改善箇所説明図

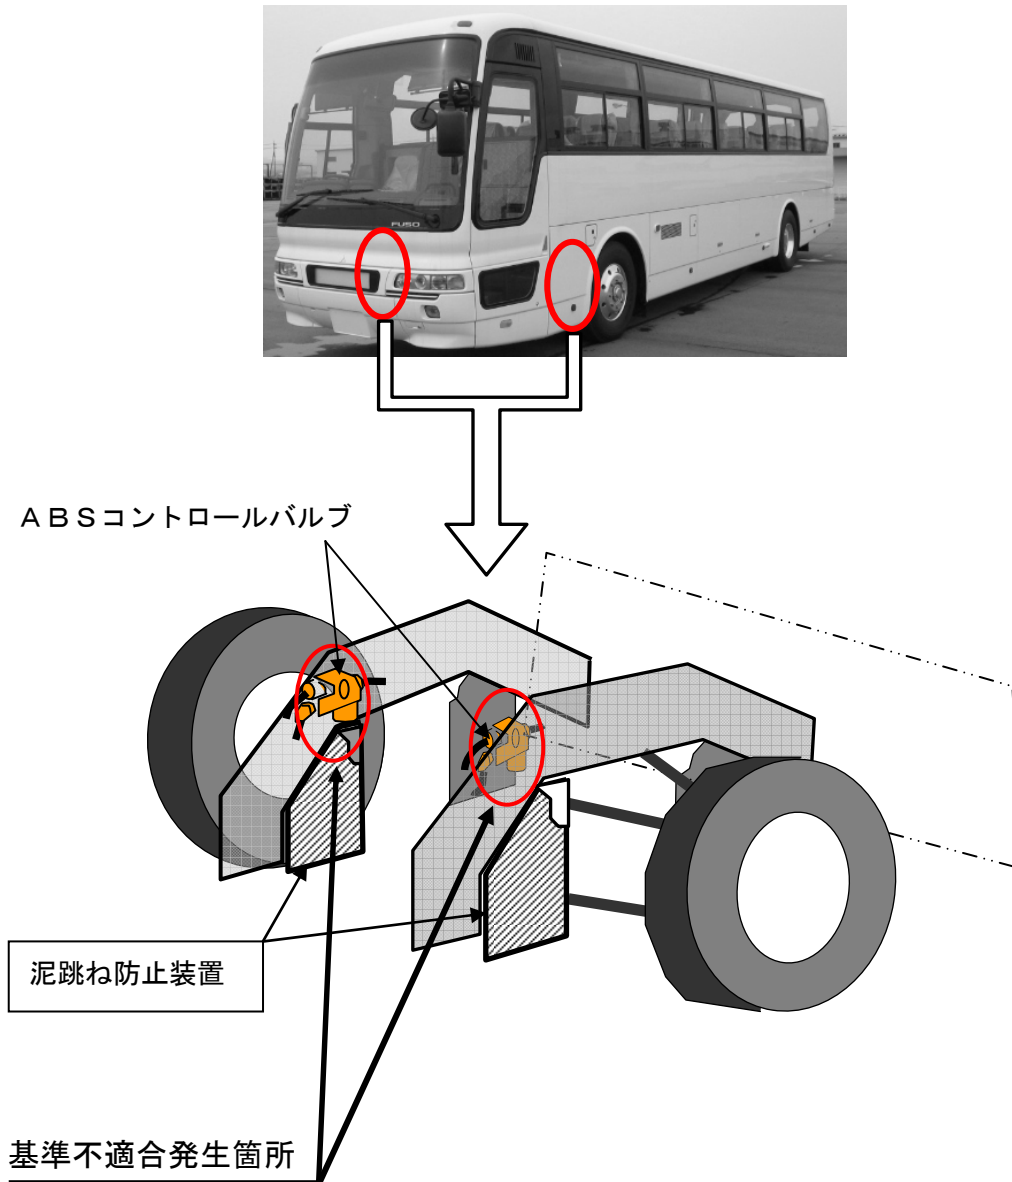
製造工程において、前輪内側前部に装着する泥跳ね防止装置に形状の異なるものを誤って取付けたため、雪路走行時に巻き上げた雪がABSコントロールバルブのエア排気口を閉塞することがあり、ABSが機能しなくなるおそれがある。

全車両、当該泥跳ね防止装置と取付金具一式を良品と交換する。
